東海第二発電所 防潮堤（鋼製防護壁）に係る 既許可・既認可からの変更の有無

2024年3月5日

日本原子力発電株式会社

【下部工（地中連続壁基礎）】

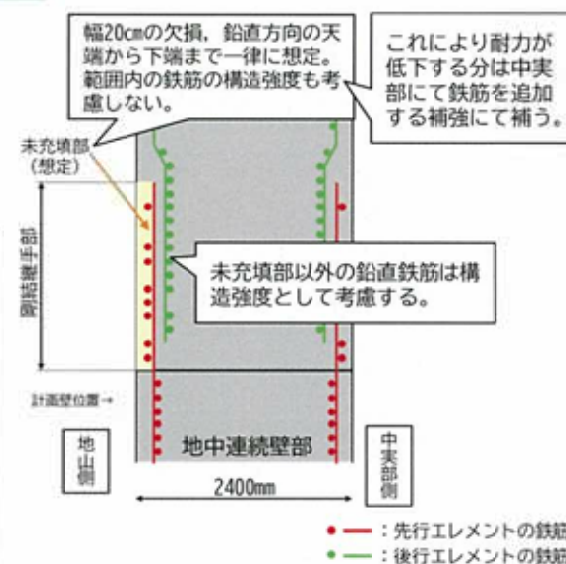
- 地中連続壁部の地山側の全ての剛結継手部区間にコンクリートの未充填部を設定（厚さ20cmの欠損を地中連続壁部の天端から下端に一律に設定）。
- 上記により、地中連続壁として構造強度が不足するため、中実部において鉄筋を補強する。
- 地中連続壁部の中実部側は、中実部の構築時においてコンクリート等の補修を行う。

(2) 品質向上を目的とした変更点【ジベル鉄筋仕様及び配置】

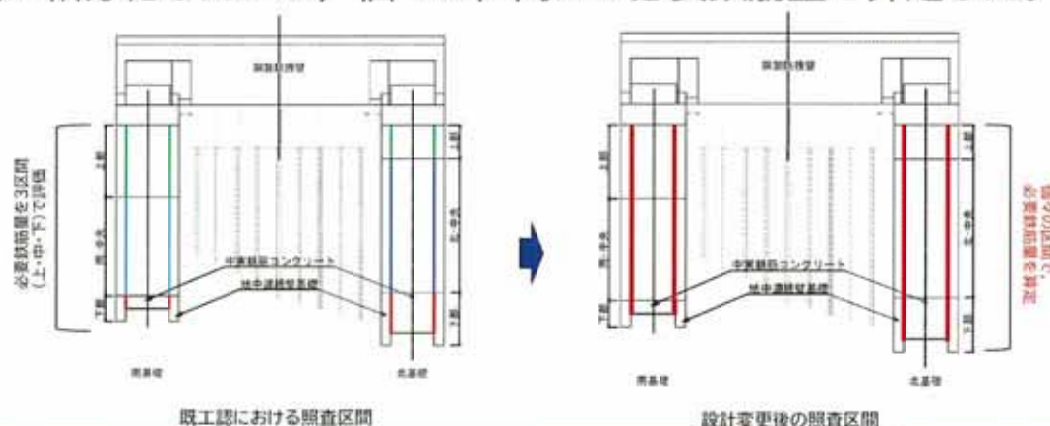
下部工（ジベル鉄筋）は、地中連続壁と中実鉄筋コンクリートを一体化することを目的に設置されている。既工事計画においては「トンネル標準示方書[共通編]・同解説／[開削工法編]・同解説」（土木学会、2006年制定）に基づき、発生せん断力が短期許容せん断力以下であることを確認した。しかし、数量が多く、他鉄筋との干渉等による施工品質の低下が施工計画上の課題となっていたことから、本課題への対策として以下の仕様調整を実施した。

既工事計画の設計においては、ジベル鉄筋の材料仕様としてSD390を採用していたが、SD490に変更し高強度化した。

ジベル鉄筋に発生するせん断力について、3次元解析により発生傾向を分析した上で、精緻化した。

既工事計画の設計においては、ジベル鉄筋を鉛直方向の3区間に分類し、各区間の最大発生せん断力から必要鉄筋量を算定したが、区間を更に細分化した上で、個々の区間にて必要鉄筋量を算定した。

(参考) コンクリート欠損が基礎の応力状態に及ぼす影響 ～下部工（鋼製防護壁基礎）の軸方向の軸圧縮と曲げに対して～

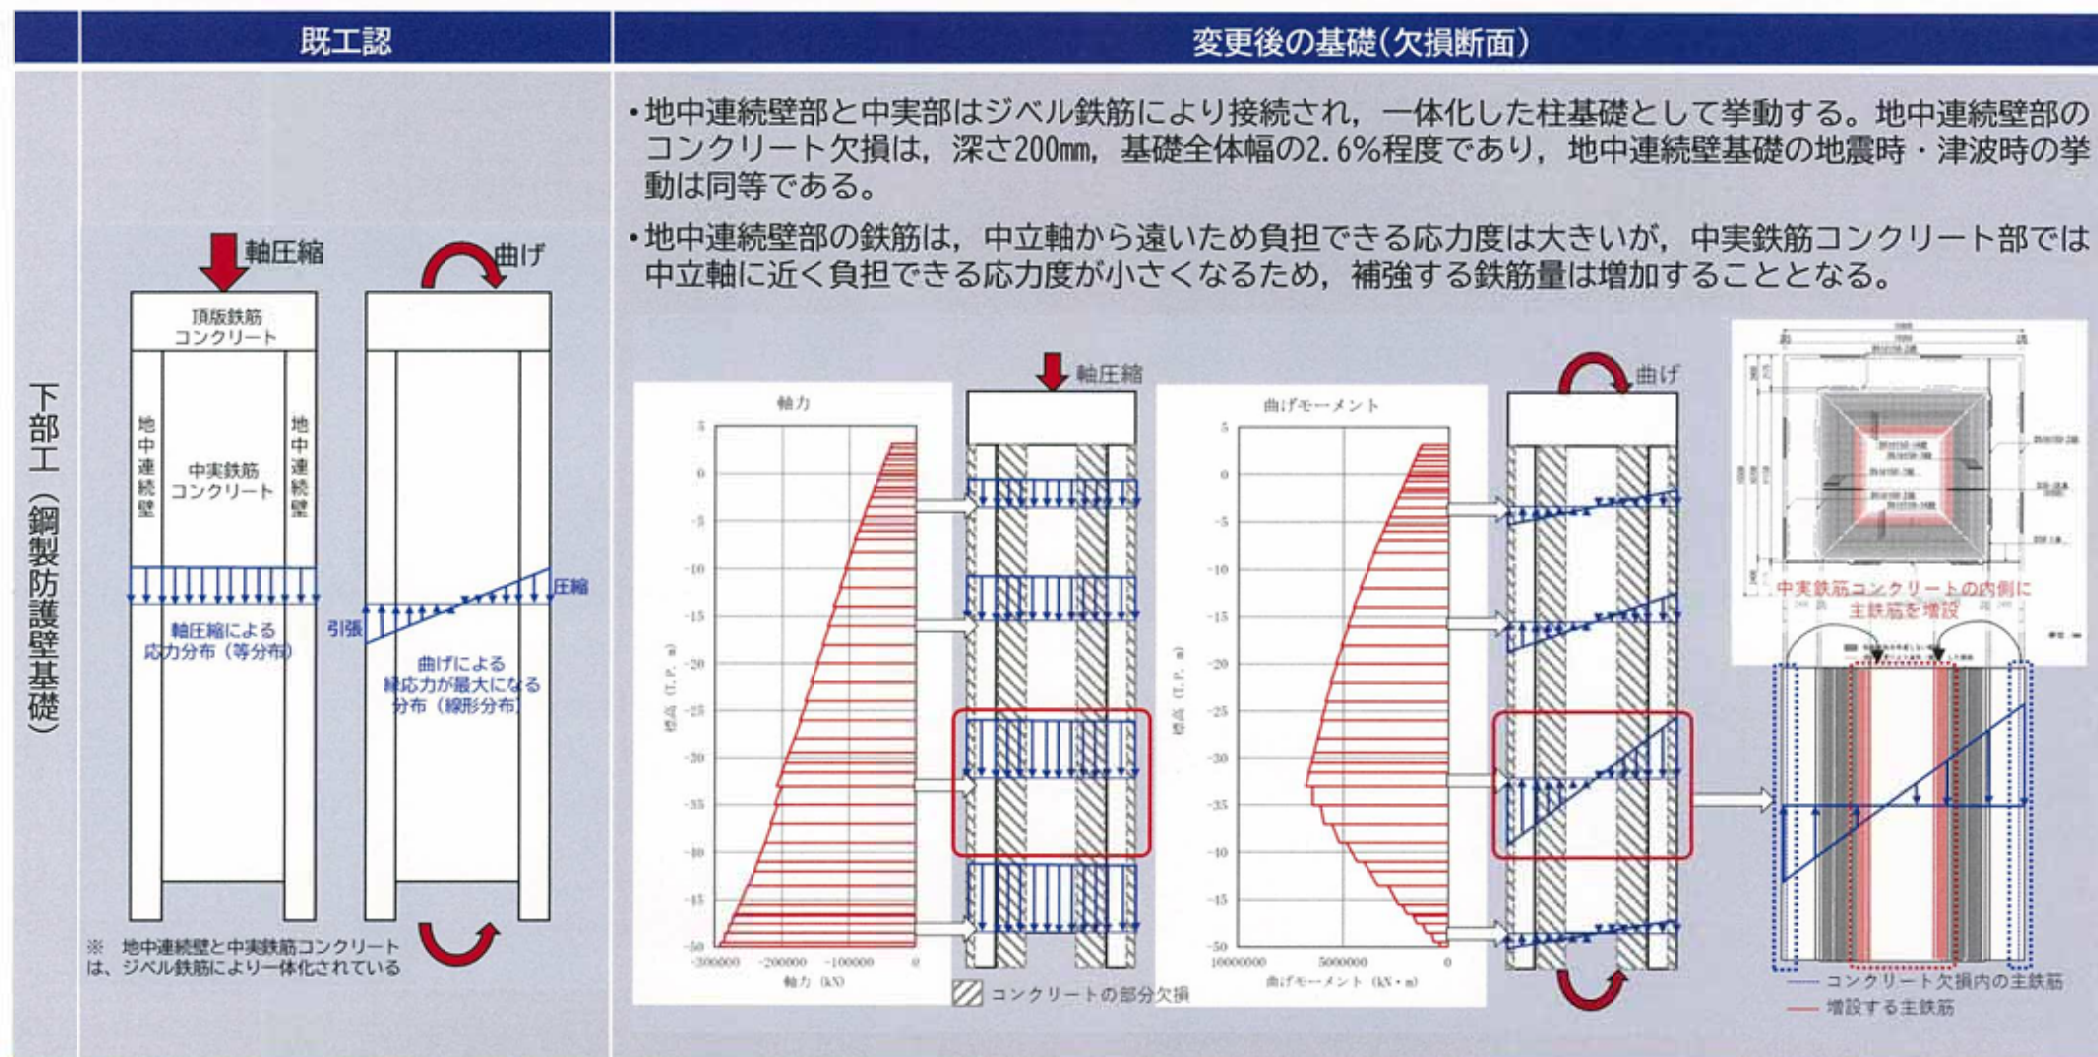
地中連続壁部と中実部はジベル鉄筋により接続され一体化した柱基礎として挙動すること、地中連続壁部のコンクリート欠損は深さ200mm、基礎全体幅の2.6%程度であり地震時・津波時の挙動は同等であること、不具合に係る調査結果から局所的に応力が集中するような深さの大きな欠損は存在していないことを踏まえ、コンクリート欠損が基礎の応力状態（軸方向の軸圧縮と曲げに対して）に及ぼす影響はないと判断される。

(参考) コンクリート欠損が基礎の応力状態に及ぼす影響 ～下部工（地中連続壁基礎）の軸方向のせん断に対して～

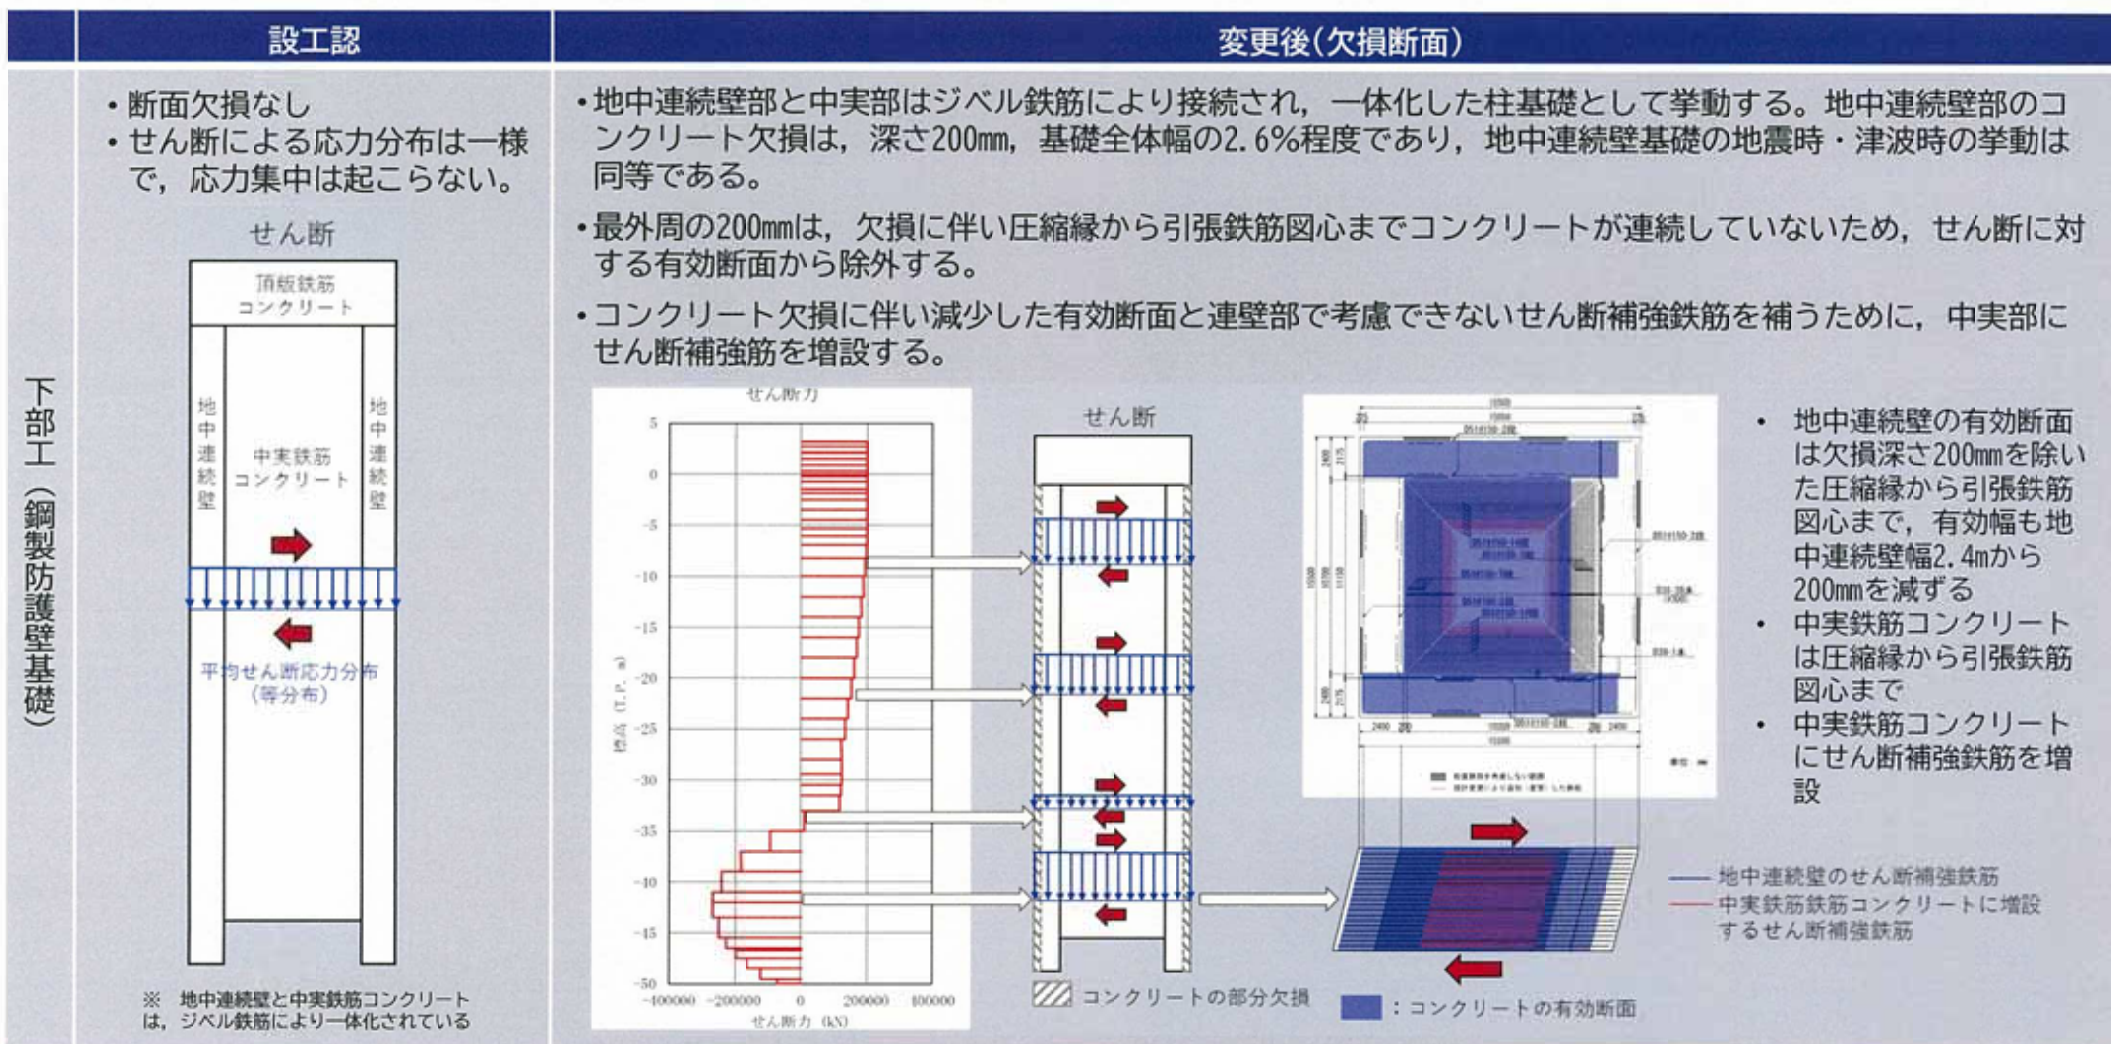
地中連続壁部と中実部はジベル鉄筋により接続され一体化した柱基礎として挙動すること、地中連続壁部のコンクリート欠損は深さ200mm、基礎全体幅の2.6%程度であり地震時・津波時の挙動は同等であること、不具合に係る調査結果から局所的に応力が集中するような深さの大きな欠損は存在していないことを踏まえ、コンクリート欠損が基礎の応力状態（せん断に対して）に及ぼす影響はないと判断される。

(参考) 北基礎の鉄筋かご高止まり

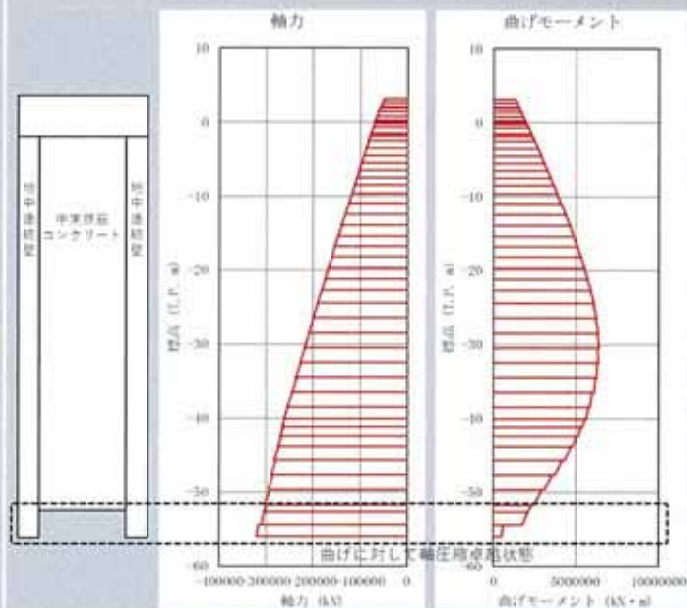
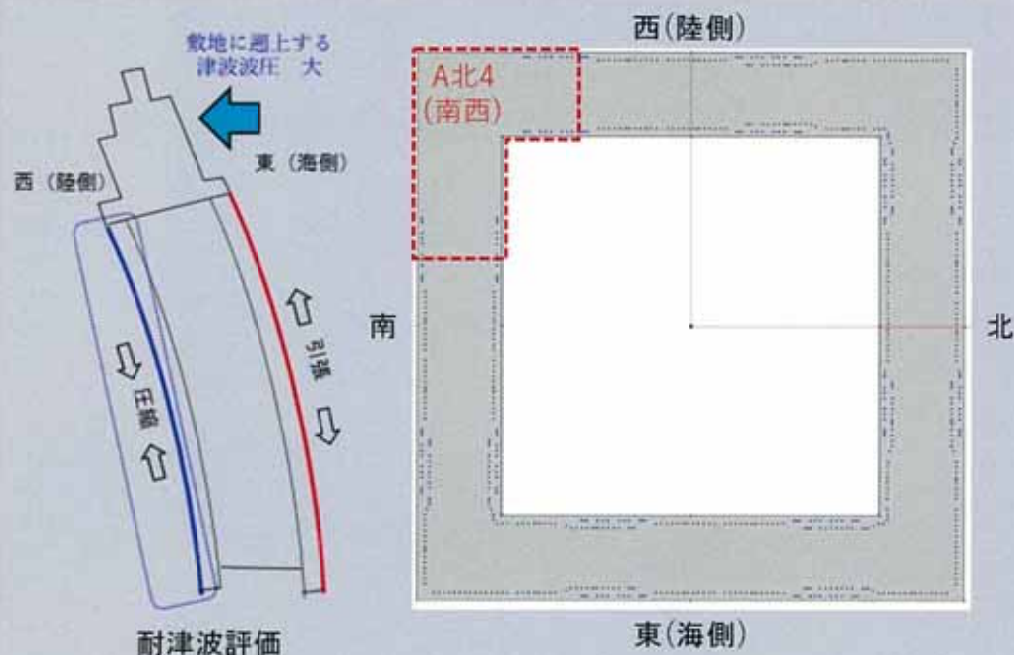
- 基礎下端のため軸圧縮力が卓越した状態
- 曲げモーメントはほとんど作用しない

- 北基礎の南西A北4エレメントの鉄筋かご高止まりに伴い、岩盤根入れ部に主鉄筋のない部分がある。
- 耐津波評価**：津波波圧が西向きに作用するため、西面は圧縮縁になり、南西隅角部が引張縁になることはない。また、圧縮縁のコンクリート曲げ軸力は許容限界以下である。
- 耐震評価**：交番荷重により南西隅角部が引張縁になる場合があるが、軸圧縮力が卓越しているため、引張領域は狭く、引張縁のコンクリート応力度 (0.49N/mm^2) はコンクリートの引張強度 (2.69N/mm^2) 以下である。

【上部工（鋼製防護壁）】

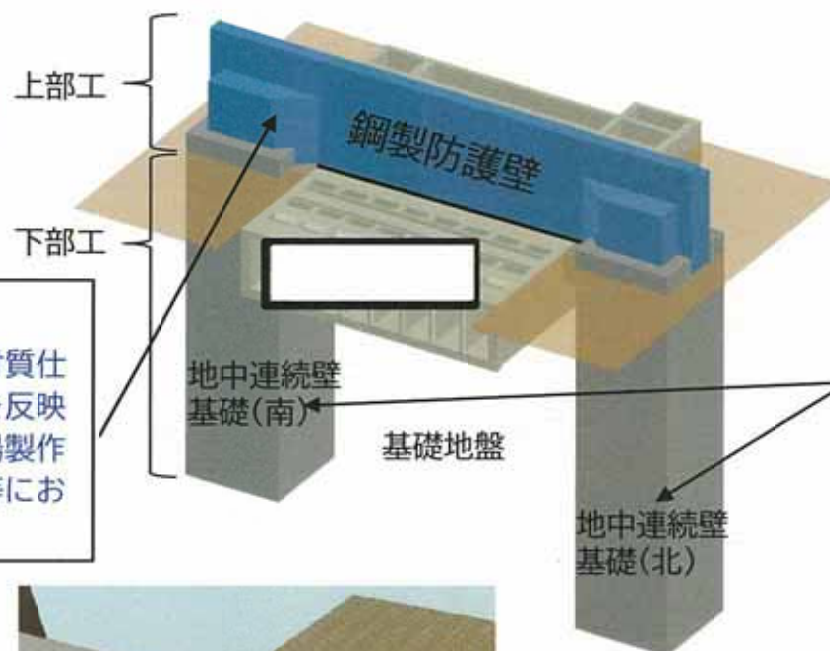
施工設計時の鋼製材料の一部の材質仕様に係る品質向上のための変更を反映（施工設計の段階において、工場製作時の材料仕様を揃えるなど溶接等における品質向上を図った）

【下部工（地中連続壁基礎）】

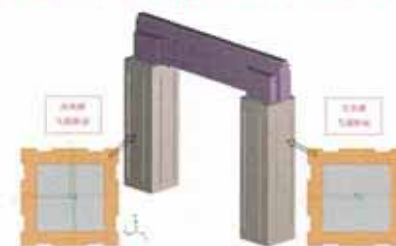
- 不具合事象を考慮した基礎の構造見直し
→深さ0.2m×幅2.5mの断面欠損
→地中連壁と中実鉄筋コンクリートの配筋見直し

- 施工設計時のジベル鉄筋の配置及び本数に係る品質向上のための変更を反映（施工設計の段階において、設置作業上の安全性確保の観点で本数や材料仕様を見直し）

②各応答解析モデルの変更について

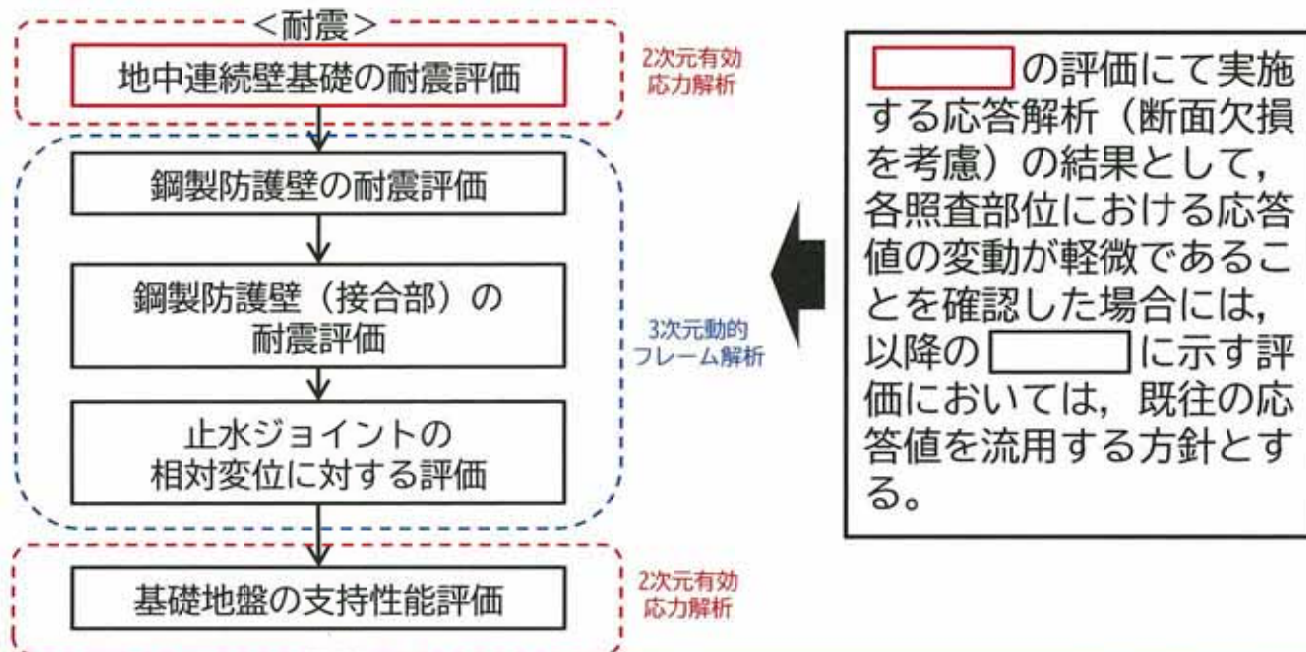
不具合事象に対応した断面欠損を考慮することで、地中連続壁基礎の応答解析モデルが変更となるが、各照査対象部位への影響程度を考慮し、影響程度が軽微である場合は、以下のフローに示すとおり、既往の応答値を流用して耐震評価を実施する。
